MAGELLAN
500 AIRPORT

Pronúncia

Terceira Fase da AAE

Relatório Preliminar CTI de dezembro de 2023 - Consulta Pública

Ex: Santarém Vs. Vendas Novas

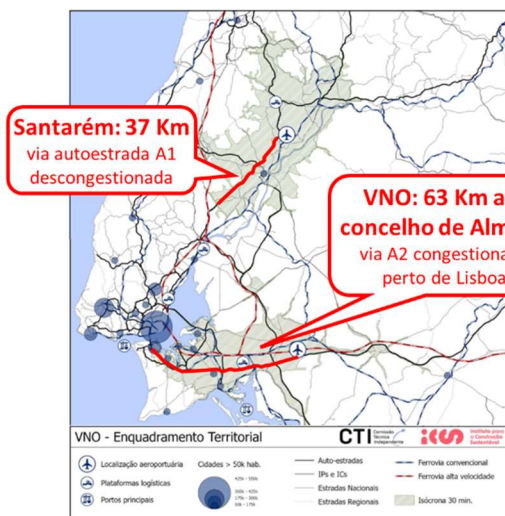
- Vendas Novas (OE8): dando como exemplo apenas um caso extremo, o início do concelho Almada está a 63Km de Vendas Novas, tornando-o inalcançável por rodovia em 30 minutos. No entanto, está incluída dentro da isócrona, o que consubstancia um manifesto erro técnico que qualquer perícia evidenciará.

- Que as zonas de influência de cada aeroporto sejam correta e equitativamente calculadas, e uniformemente aplicadas a todo o Relatório.
- Que seja aplicado o critério conforme e lógico prescrito na União Europeia: 100 Km ou cerca de 60 minutos de tempo de viagem de automóvel, autocarro, comboio ou comboio de alta velocidade.
- Que para analisar o risco de atraso ou concretização das grandes obras públicas de acesso realmente planeadas, para todos os projetos sejam calculadas duas zonas de influência:
 - Inicial: com base nas atuais infraestruturas de acesso
 - Longo prazo: com base nas infraestruturas planeadas, sobretudo a Alta Velocidade, e apenas as constantes no PFN até 2050.

Figura 39 - Sobreposição do polígono com florestas de sobreiro e SAF de sobreiro, CTA

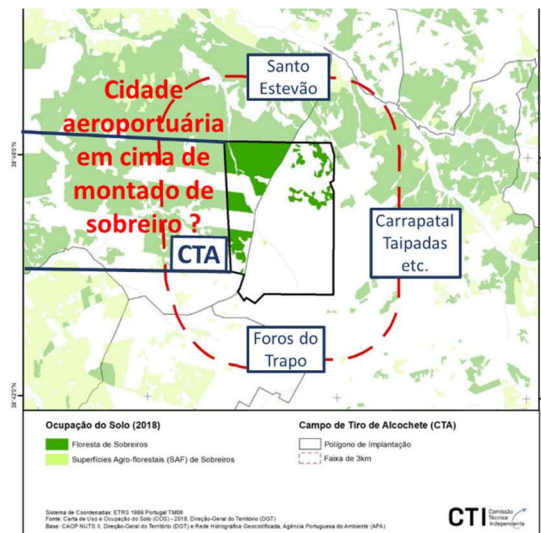
- **Sobreiros:** em praticamente todos os parâmetros ambientais são considerados os perímetros envolventes ... exceto no referente ao montado de sobreiros onde é apenas considerada e medida a área de implantação dos aeroportos.

Isto apesar de, por exemplo no referente às OE3 e OE6, o Relatório Preliminar se referir à disponibilidade de terrenos envolventes no CTA para construir uma cidade aeroportuária, chegando a quantificar a enorme área de 1.371 hectares (PT2 Relatório Técnico Complementar), e a recomendar em múltiplas instâncias do Relatório Preliminar às Câmaras Municipais de Benavente e Montijo “Promover uma estratégia, o desenho urbano e a adequada aplicação de uma figura de planeamento que permita tirar todo o partido de uma situação única de desenvolvimento de um aglomerado aeroportuário em terrenos na posse do Estado (CTA)”.

Conforme as cartas de biótipos (PT 4 – Anexo 2), na zona fora do perímetro de implantação do aeroporto de Alcochete a densidade do montado de sobreiro é bastante mais densa. Existe mesmo uma estimativa da ACHAR, associação que gere o grupo de certificação florestal onde está inserido o CTA, de aí existirem mais de 160 mil sobreiros.

Caso este requerimento da Magellan 500 não seja aceite, o resultado final da análise da CTI conduzirá, designadamente nas Opções que envolvam o CTA, a uma solução ilegal, geradora de um dano ambiental avassalador, passível, inclusivamente e face à legislação em vigor, de consubstanciar um crime ambiental por parte de quem venha a decidir e a executar a respetiva decisão.

R60B flight limit review to accommodate arrival & departure procedures for STR

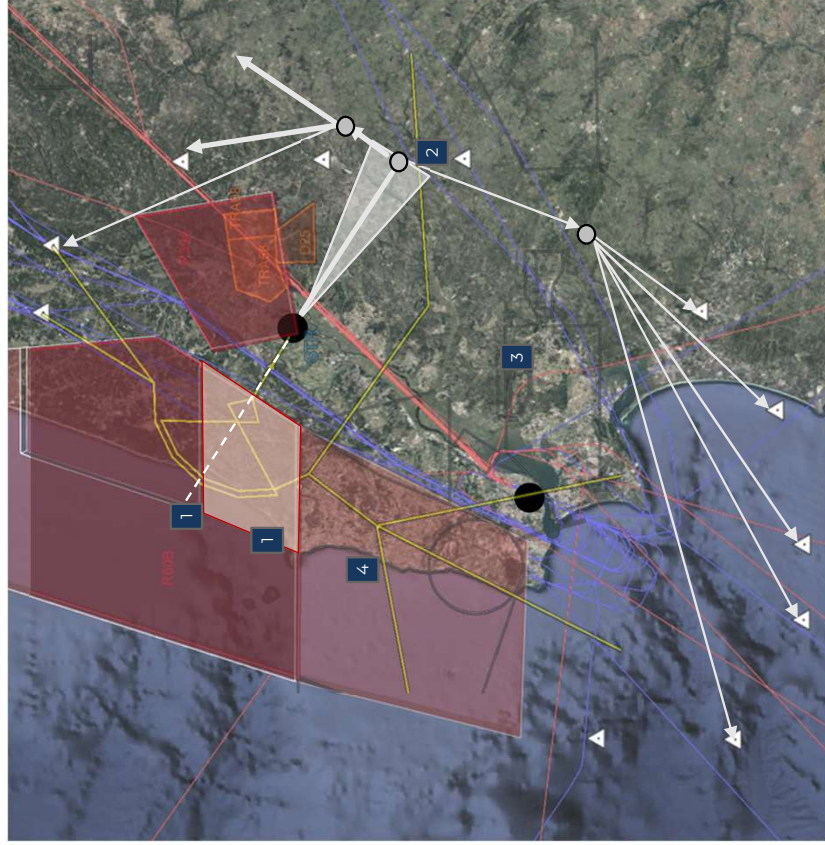
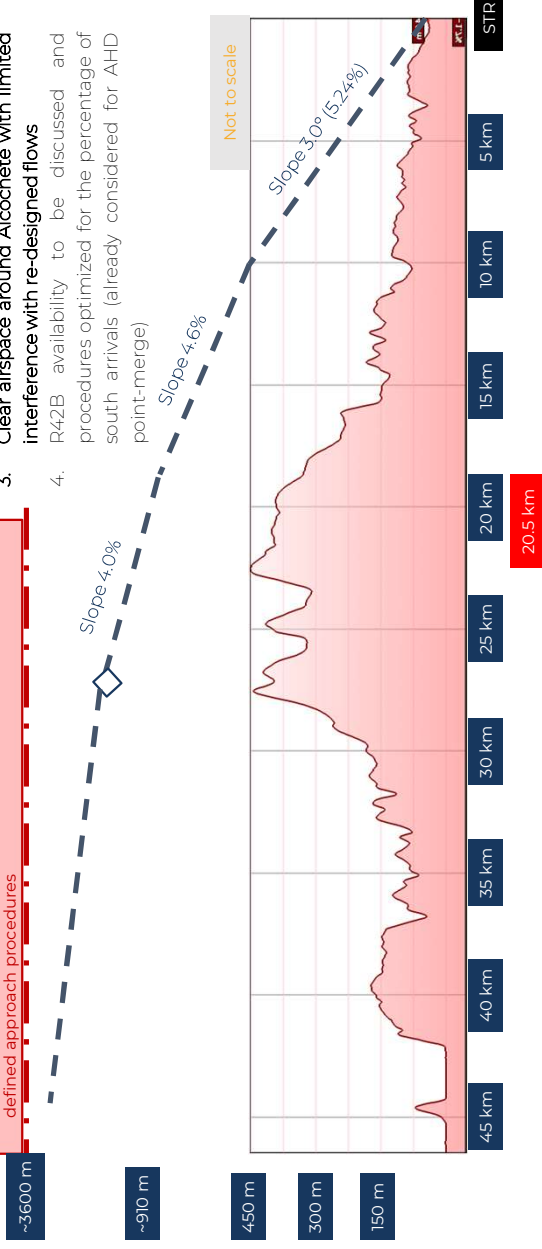
1. Rising lower limit of R60B to 10,000-12,000ft (and staggered increases) on a limited area would allow for the integration of proposed arrival flows with CATII/III ILS approach procedures

Phase 1 – STR initial operations with limited traffic under existing airspace conditions (1/2)

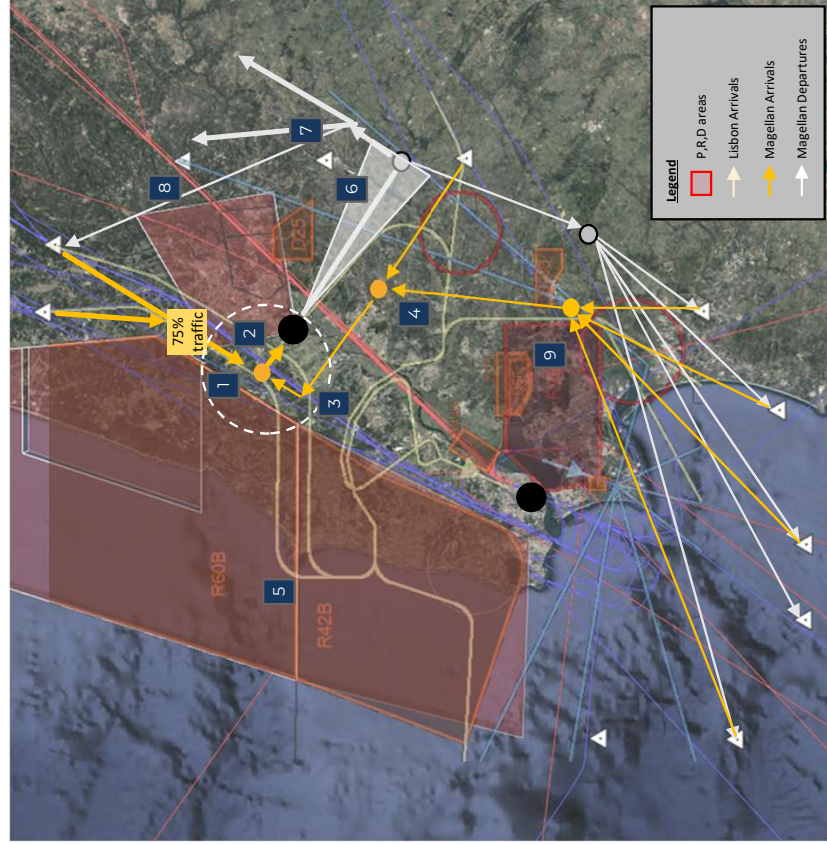
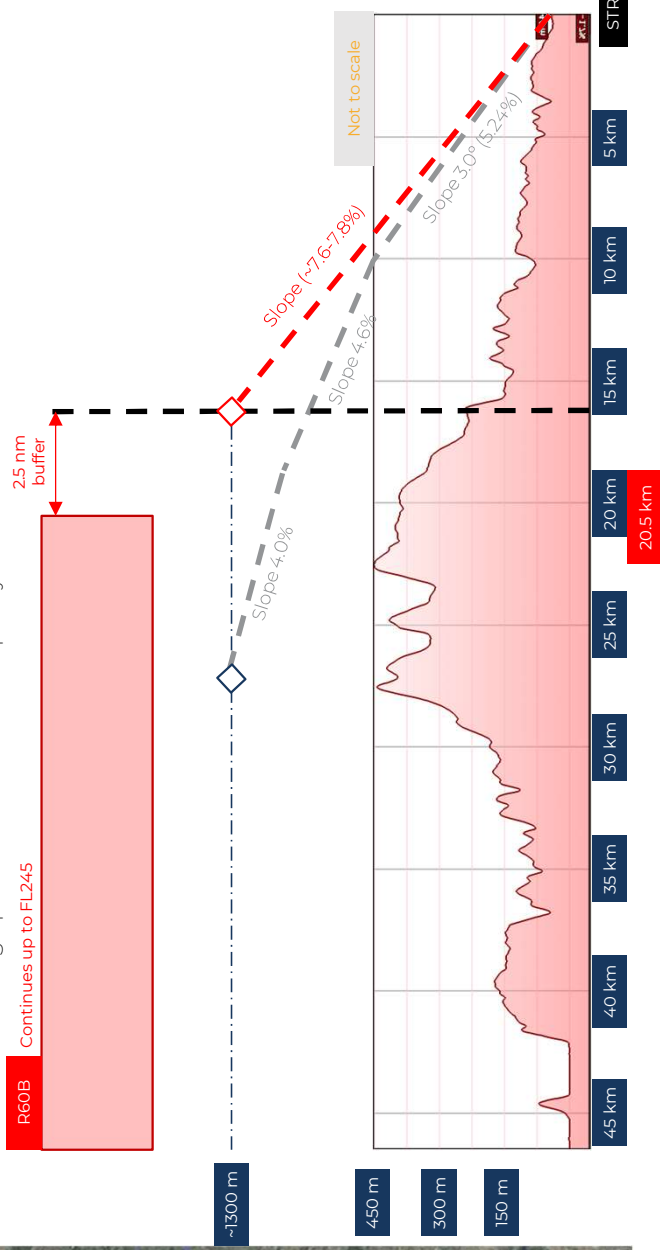
This scenario reflects non-preferred configuration for both AHD and STR, therefore limiting its applicability to very specific conditions

1. Required continuous descent gradient of 7.6-7.8% only achievable by very specific aircraft, thus constraining operations to a limited capacity associated to these aircraft models

Phase 1 – STR initial operations with limited traffic and use of airspace until R60B limit

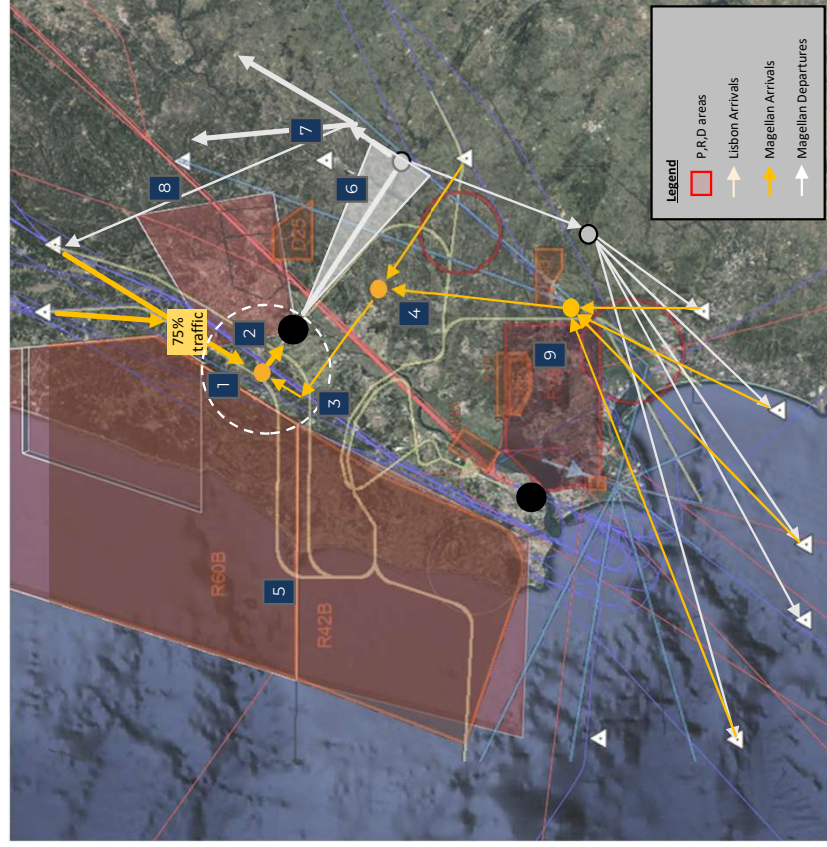
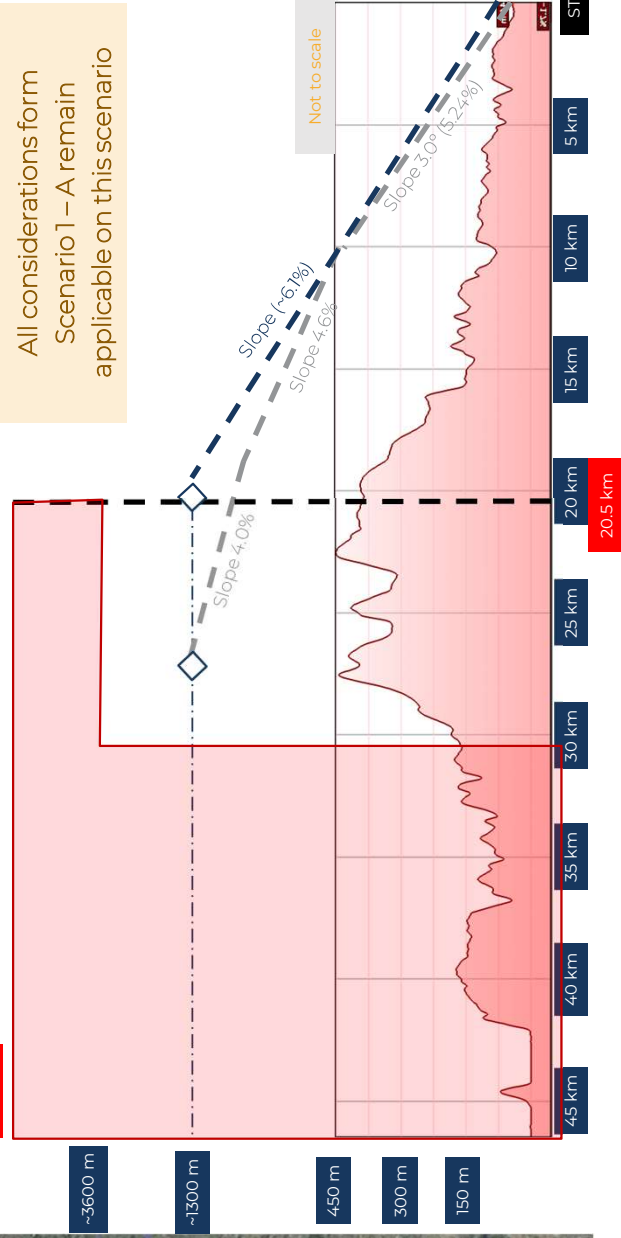
1. Required continuous descent gradient of 6.1% slightly improves performance and aircraft capability to perform this descents under the maximum gradient for ILS CAT I (slope 3.5%)

Phase 2 – STR initial operations with northern point-merge and R60B upper limit reduction to accommodate procedures (1/2)

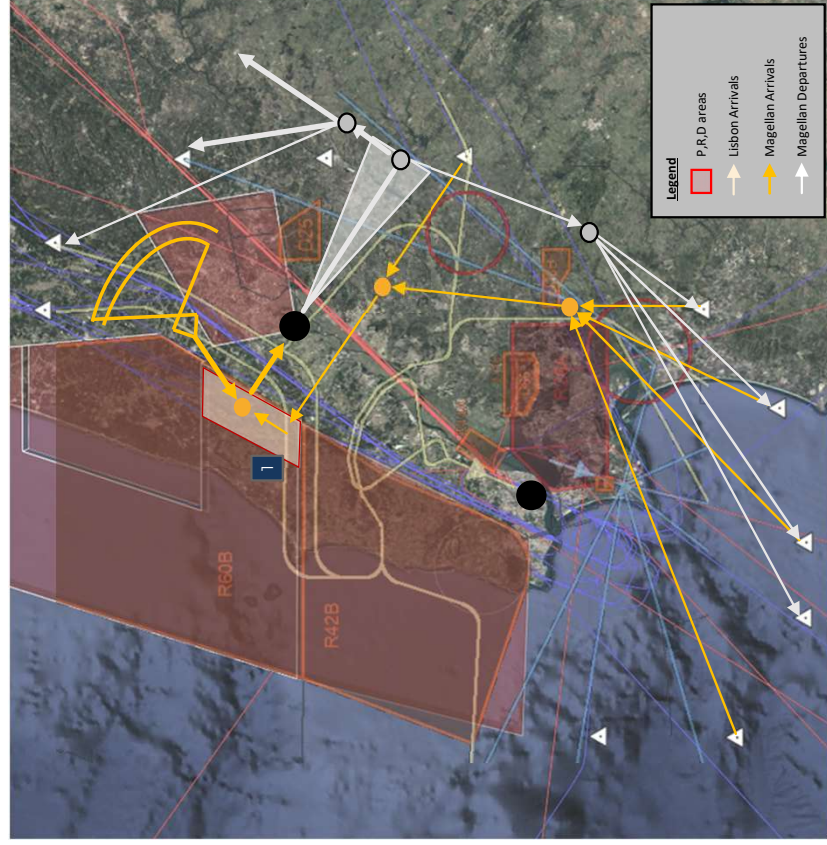
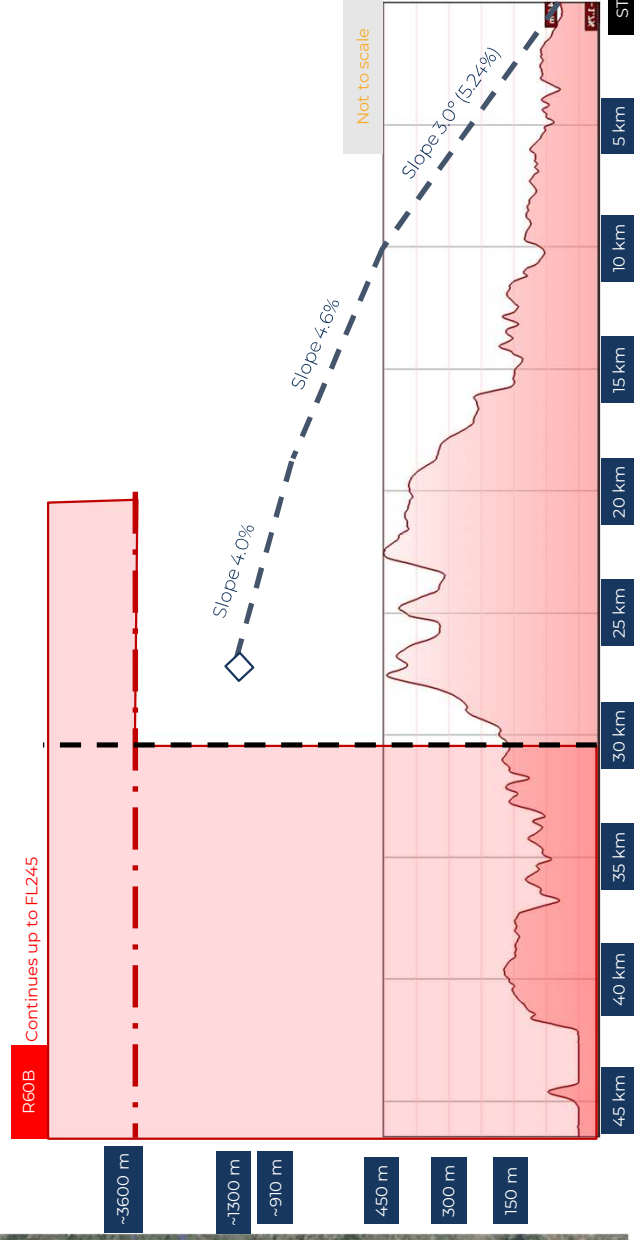
This scenario reflects non-preferred configuration for STR

- Rising lower limit of R60B to 10,000-12,000ft on a limited area (approx. 10km inside the current R60B limit, above Serra de Aires e Candeeiros) would allow for the integration of proposed arrival flows with CATII/III ILS approach procedures

Figura 4 - Área de Influência CTA
PT5_Anexo 2 - Conectividade aérea e desenvolvimento regional

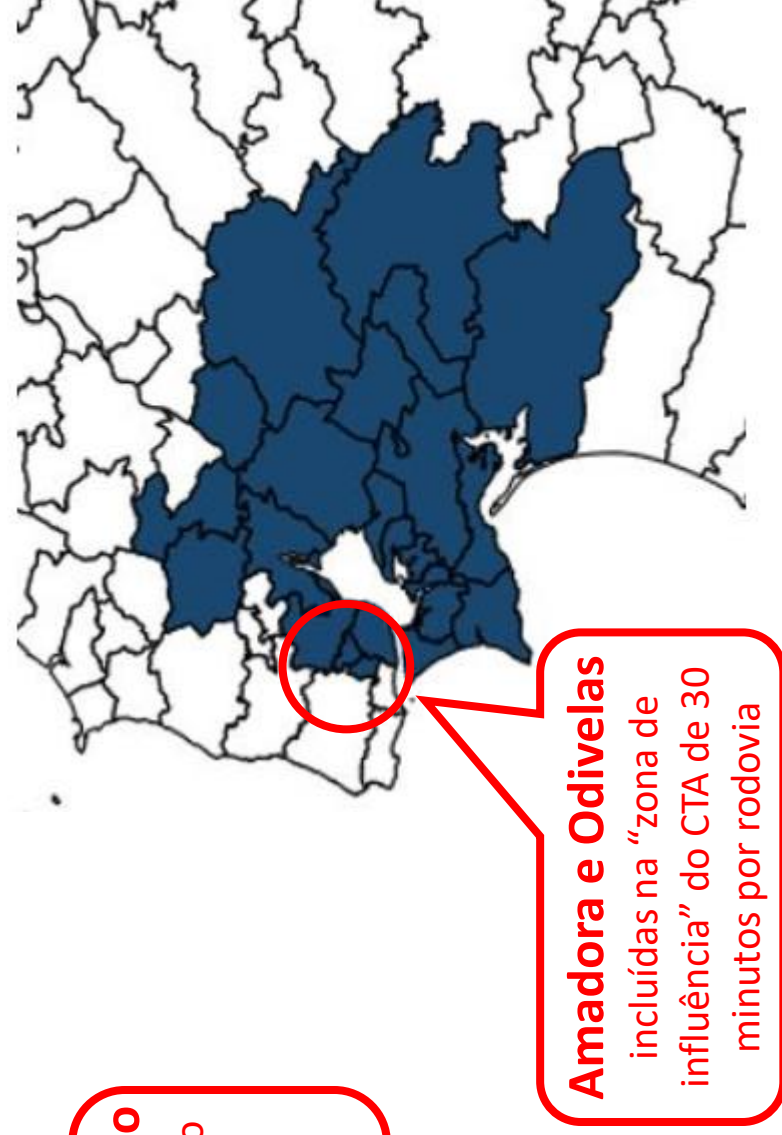
E depois ainda a atravessa até Amadora e Odivelas?

Figura III.32 – Proposta ferroviária para a solução aeroportuária CTA.

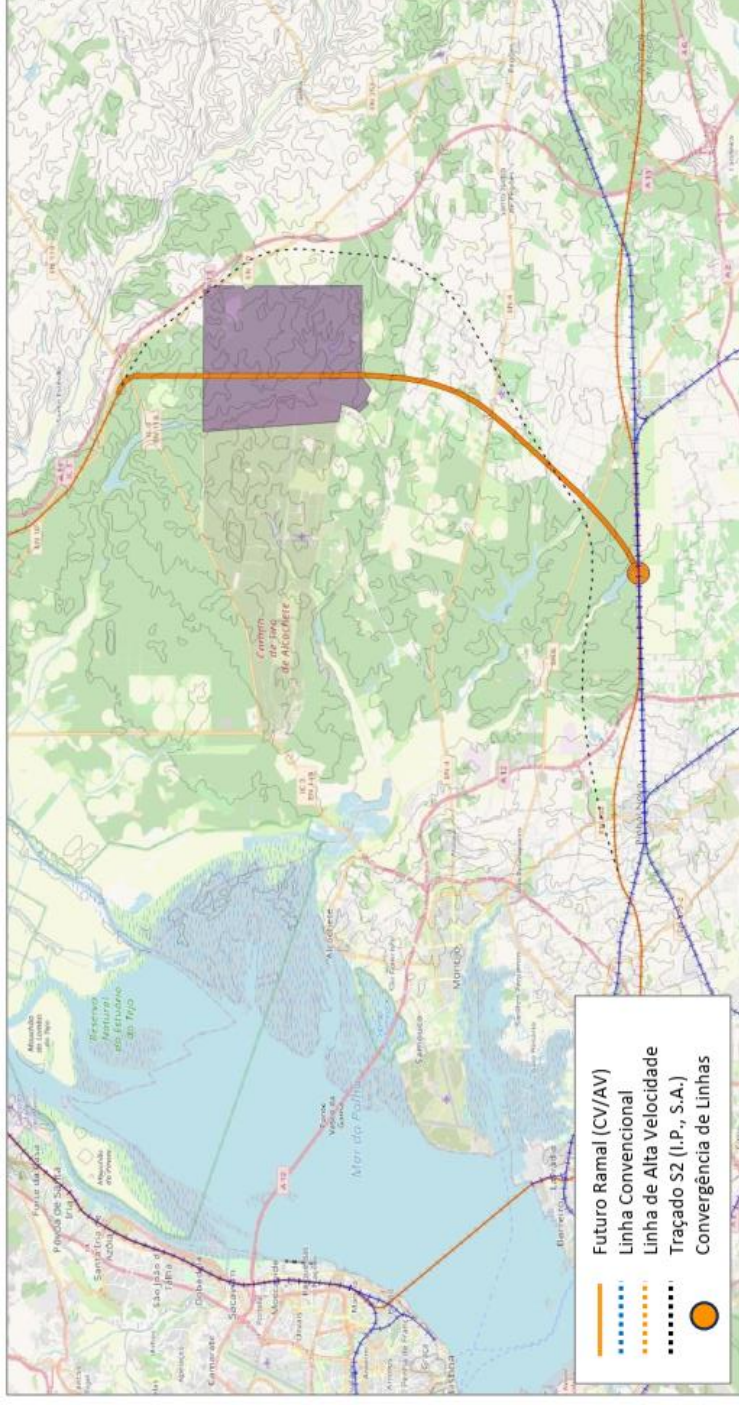
Os valores de investimento previstos dizem respeito exclusivamente à execução do traçado ferroviário dentro do perímetro aeroportuário (7 Km), uma vez que se trata da retificação do traçado de uma linha AV já prevista” (???)
